ANLAGE 1 zur Vorlage Nr. 097/26

Bebauungsplan Nr. 141,

Kennwort: "Windmühlenstraße/ Hopstener Straße", der Stadt Rheine

I. Abwägungsbeschluss

Abb.: Auszug Geruchstechnischer Bericht ZECH 2016 (Bebauungsplan Nr. 334 „Bergstraße/Sandkampstraße“), S. 44, Verweis auf das Gutachten

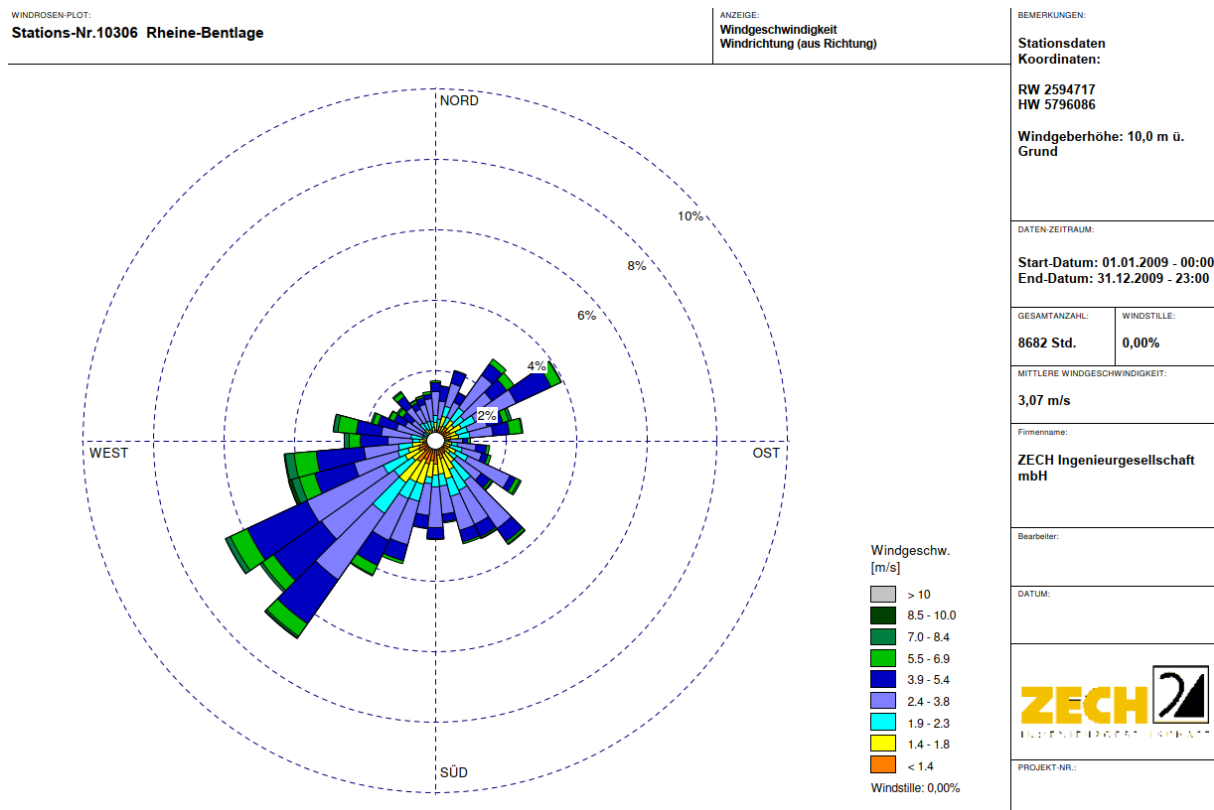
Im Umfeld des Vorhabens wirtschaften landwirtschaftliche Betriebe mit Viehhaltung. Es ist sicherzustellen, dass insbesondere die Geruchsbelastung durch diese Betriebe als ortsübliche Vorbelastung im Sinne einer einseitigen Rücksichtnahme weiterhin hinzunehmen ist und keine zusätzlichen Schutzansprüche zulasten der vorhandenen Landwirtschaft vorgebracht werden können, auch wenn im Rahmen der vorhandenen Bestände z.B. Tierwohlmaßnahmen umgesetzt werden.

Die Stellungnahme wurde zur Kenntnis genommen. Hinsichtlich der geltend gemachten Immissionsbelastungen ist festzuhalten, dass durch die Planung keine neuen, limitierenden Schutzansprüche gegenüber der Landwirtschaft begründet werden kann. Vielmehr rückt die geplante Wohnbebauung gegenüber den bestehenden Wohnnutzungen weiter von den landwirtschaftlichen Betrieben ab. Nach dem vorliegenden Geruchsgutachten aus der Planung „Bergstraße/ Sandkampstraße“ ist davon auszugehen, dass aufgrund der Entfernung sowie der Lage außerhalb der Windrichtung keine kritischen Werte erreicht werden.

Die Landwirtschaftsimmissionen sind weiterhin als ortsübliche Vorbelastung hinzunehmen.

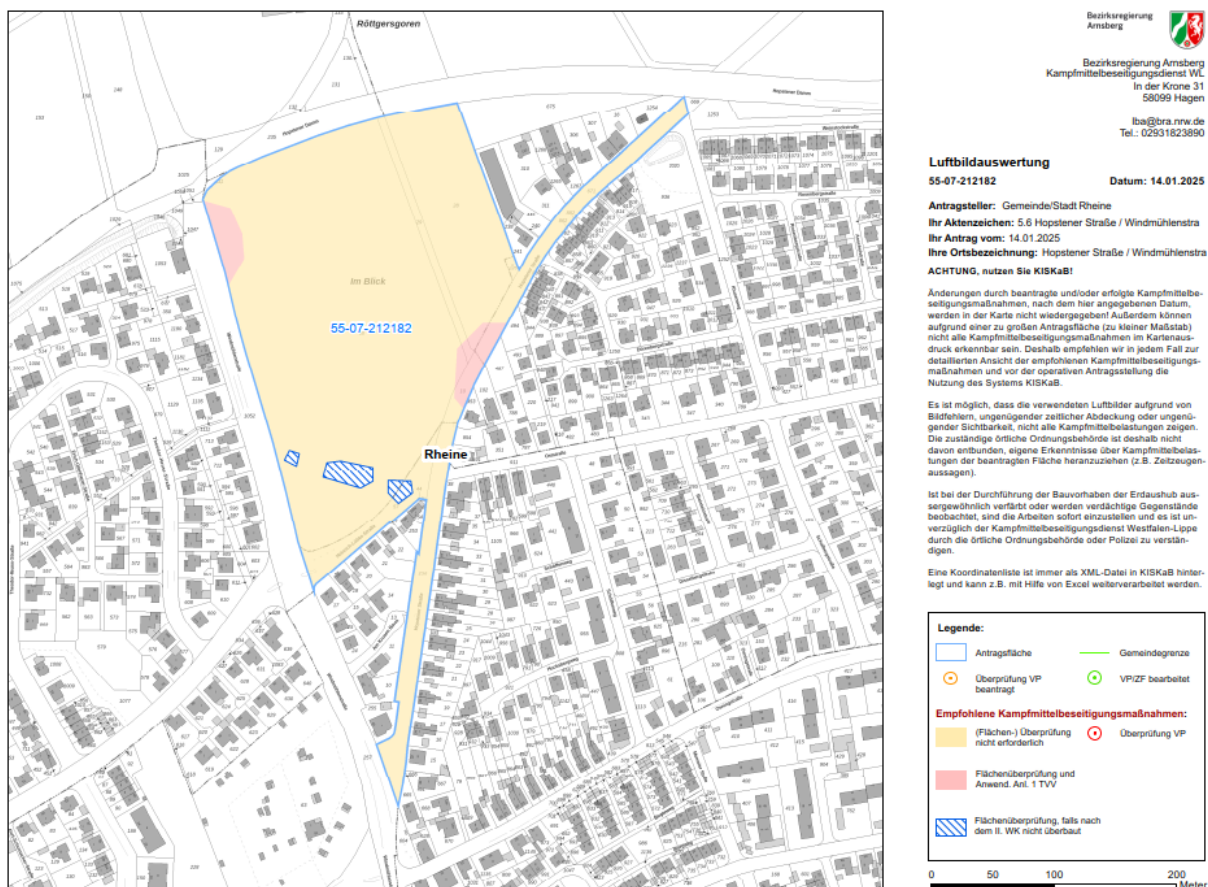
Grundsätzlich erfolgt die Erschließung im Trennverfahren durch Regenwasser (RW)- und Schmutzwasser (SW)-Kanalisation. Das Prinzip der Schwammstadt ist bei der Entwicklung umzusetzen.

Die Regenwasser Kanalisation (RWK) aus dem Erschließungsgebiet wird an die vorhandene RWK in der Hopstener Straße oder Windmühlenstraße erfolgen. Eine Rückhaltung von Niederschlagswasser durch z.B. ein Regenrückhaltebecken (RRB) ist vorzusehen. Eine Vorbehandlung, Regenklärung ist zu prüfen und mit der unteren Wasserbehörde Kreis Steinfurt abzustimmen. Eine Aussage zur Einleitmenge in die vorhandene RWK muss näher untersucht werden.

Das Schmutzwasser aus dem Erschließungsgebiet ist an die vorhandene Mischwasser Kanalisation (MWK) in der Windmühlenstraße oder Heinrich-Lübke-Straße anzuschließen. Als Alternative Vorflut ist die vorhandene Schmutzwasser Kanalisation in der Hopstener Straße möglich. Eine abschließende Aussage kann nach weitergehender Prüfung erfolgen.

Die Stellungnahme wurde zur Kenntnis genommen. Die Hinweise werden in den Planunterlagen berücksichtigt und entsprechend ergänzt. Ein Bodengutachten zur Ermittlung der Versickerungsfähigkeit, Grundwasserstände und eventueller Abdichtungserfordernisse wird beauftragt und nachgereicht. Die geforderten Nachweise (Regenrückhaltebecken, Regenklärung, Prüfung alternativer RW-Entwässerung, Überflutungsschutz) werden im Zuge der fachplanerischen Bearbeitung erbracht und in die Planung einbezogen.

Eine fachgutachterliche Entwässerungsplanung erfolgte im 4. Quartal 2025. Die Ergebnisse wurden in den Planunterlagen ergänzt.
